RAPORT Z BADANIA

Urząd Gminy w Krośnicach

Ocena dostępności architektonicznej budynku zgodnie z wymaganiami Ustawy o zapewnianiu dostępności osobom ze szczególnymi potrzebami oraz standardów dostępności ministerstwa infrastruktury (budowlane.abc.gov.pl). Ponad to badanie w niektórych obszarach oparte jest o:

Wejście od tyłu

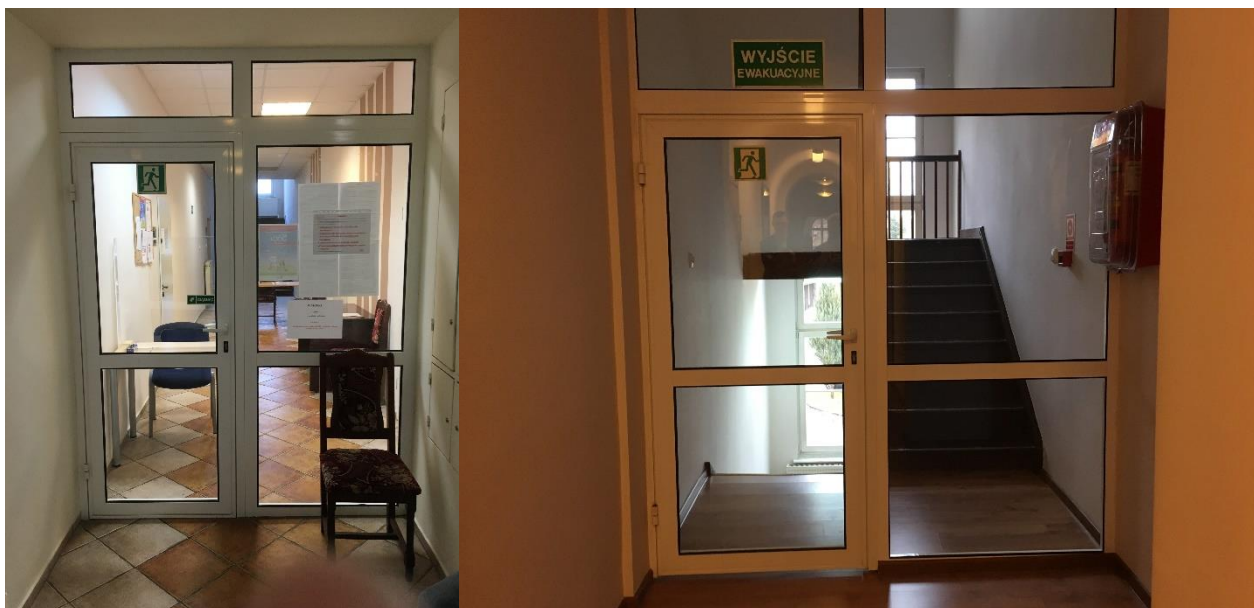
Utrudnienie: droga dojścia do wejścia gruntowa, nieutwardzona, nieoznaczone krawędzie schodów, brak poręczy po obu stronach schodów, w wejściu ruchoma metalowa wycieraczka, próg >2 cm (próg-ościeżnica >8 cm).

utwardzenie dojścia lub budowa chodnika,

- oznaczenie krawędzi pierwszego i ostatniego stopnia kolorem kontrastowym (żółtym) instalacja poręczy po obu stronach schodów (patrz [przykłady](#)),
- montaż poręczy po obu stronach schodów (patrz [przykłady](#)),
- zlikwidowanie ruchomej wycieraczki w wejściu,
- zlikwidowanie progu lub zastosowanie [klinu najazdowego](#),

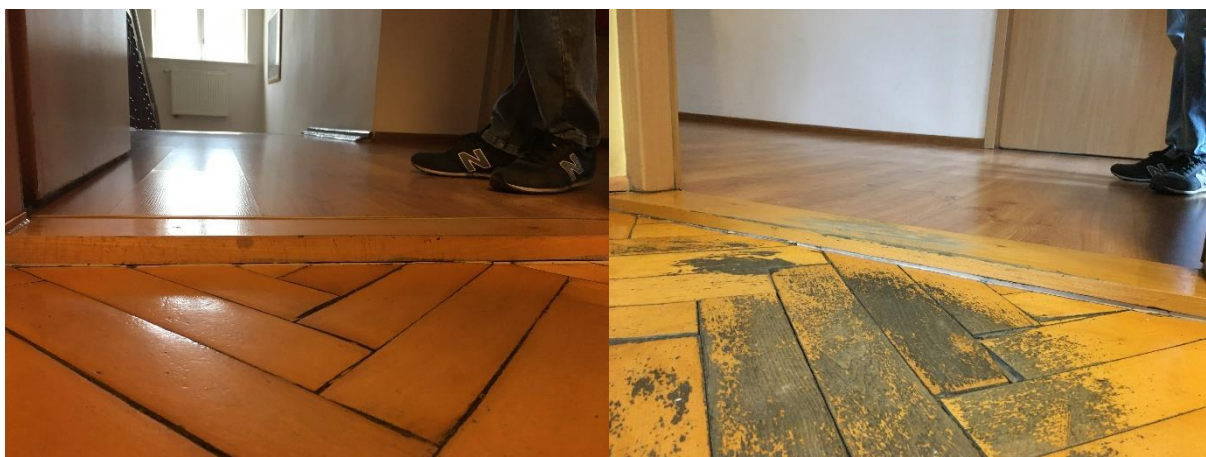
Utrudnienie: nieoznaczone przegrody szklane w ciągach komunikacyjnych.

Zalecenie: [oznaczenie szklanych przegród](#) minimum dwoma pasami w kolorze żółtym umieszczonymi na wysokości ok 120 i 160 cm od posadzki lub poprzez oklejenie całej szklanej powierzchni folią matową.

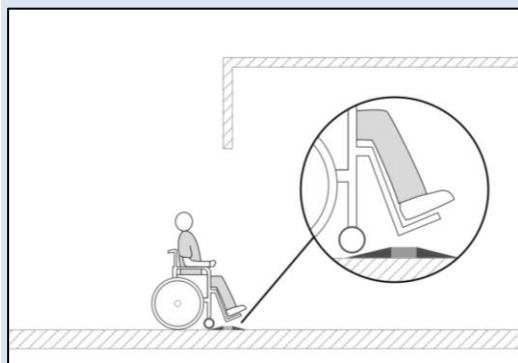
Utrudnienie: próg > 2 cm.

Zalecenie: likwidacja progu lub zastosowanie [klinów](#) najazdowych.

Uwaga: zgodnie z przepisami dopuszczalna wysokość progu to 2 cm. Należy jednak dążyć do całkowitej likwidacji progu.

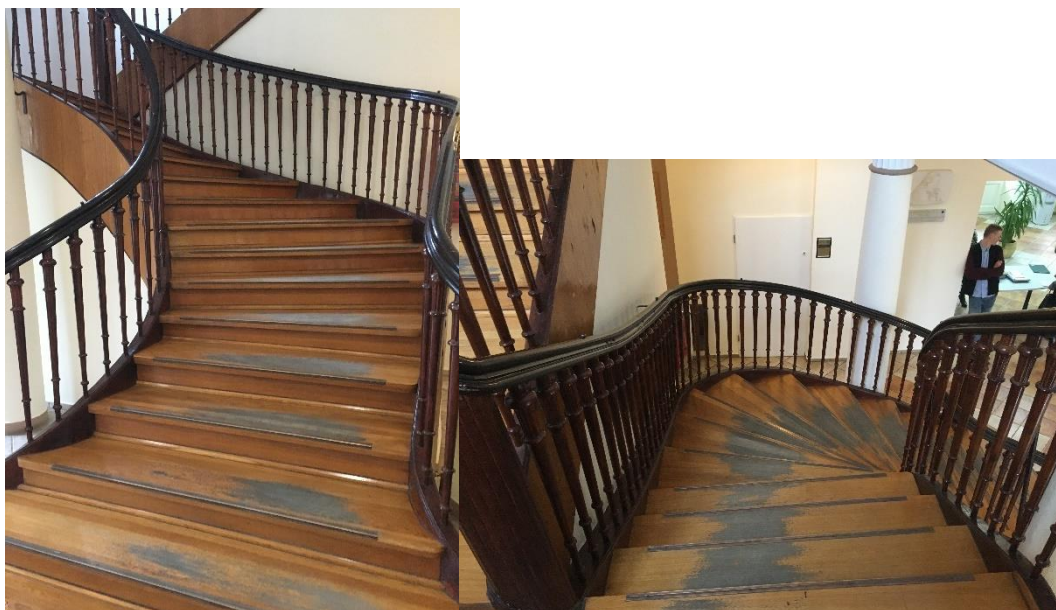
Utrudnienie: **Główna klatka schodowa:** nieoznaczone krawędzie stopni, brak pasów ostrzegawczych, noski przy stopniach schodów, przy najwyższym biegu schodów tylko jedna poręcz.

- oznaczenie krawędzi pierwszego i ostatniego stopnia w każdym biegu schodów (kolor żółty - [oznaczyć należy stopień i podstopień](#)),
- zapewnienie [pasów ostrzegawczych](#),
- likwidacja nosków przy stopniach,
- montaż brakującej poręczy.

Toaleta I piętro

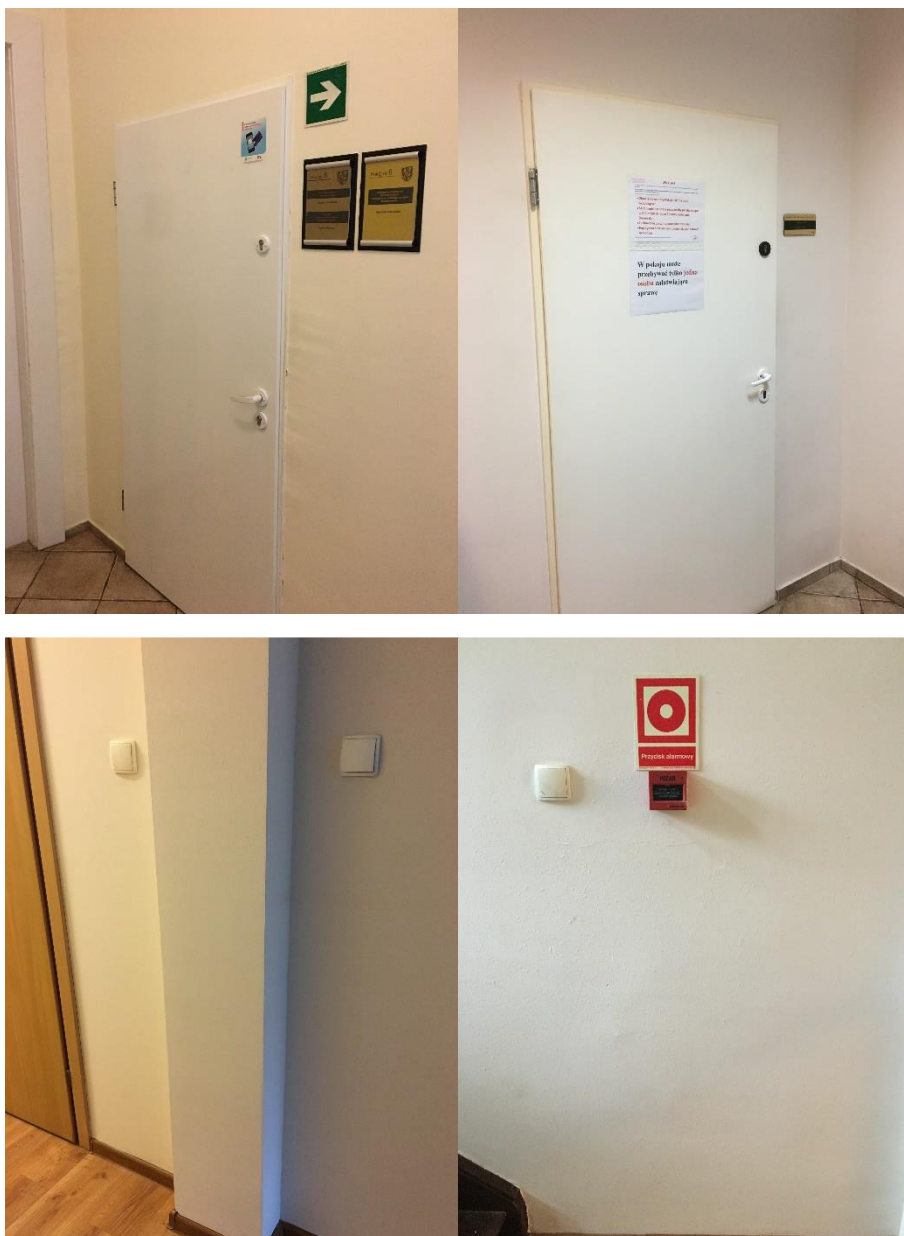
Utrudnienie: brak wypukłych oznaczeń pomieszczeń.

Zalecenie: oznaczenie pomieszczeń w cyframi/symbolami wypukłymi, kontrastującymi z kolorem, na którym są umieszczone, oznaczenia powinny być umieszczone na drzwiach na wysokości 140 - 160 cm (patrz [przykłady](#)).

Zalecenie dotyczy przede wszystkim numerów pokoi oraz oznaczeń „WC” i oznaczeń płci na toaletach. Dobrą praktyką jest również umieszczanie tabliczek z informacją w alfabecie brajla na drzwiach obok klamki lub obok drzwi. Na tabliczkach warto umieścić numer pokoju oraz informację o tym jaki wydział/sekcja znajduje się w danym pokoju.

OŚWIETLENIE

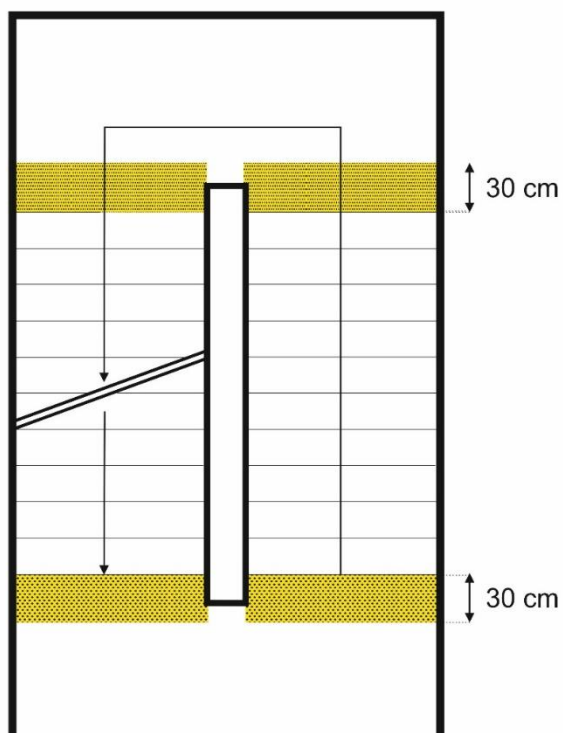
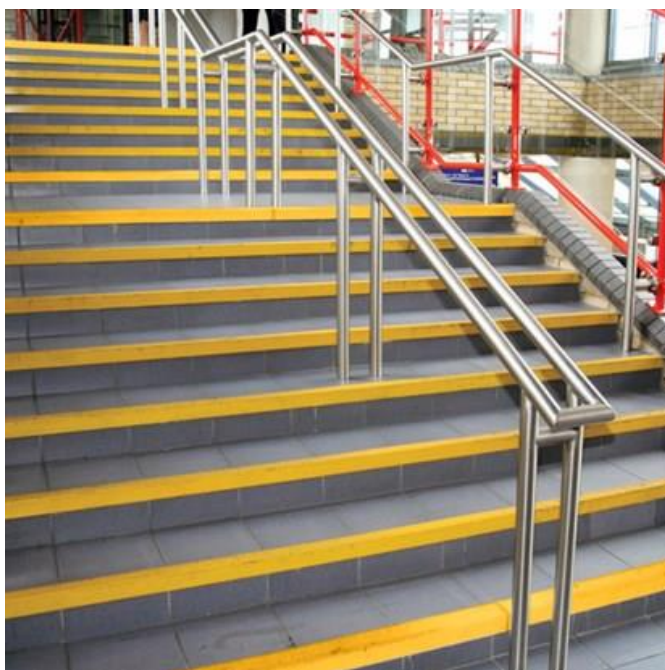
Utrudnienie: nierównomierne i miejscami słabe natężenie oświetlenia:

- w holu głównym między 20 a 50 luksów,
- na korytarzu na I piętrze od 25 do 50 luksów.

Zalecenie: zapewnienie oświetlenia o natężeniu minimum 100 luksów (pomiar na płaszczyźnie posadzki).
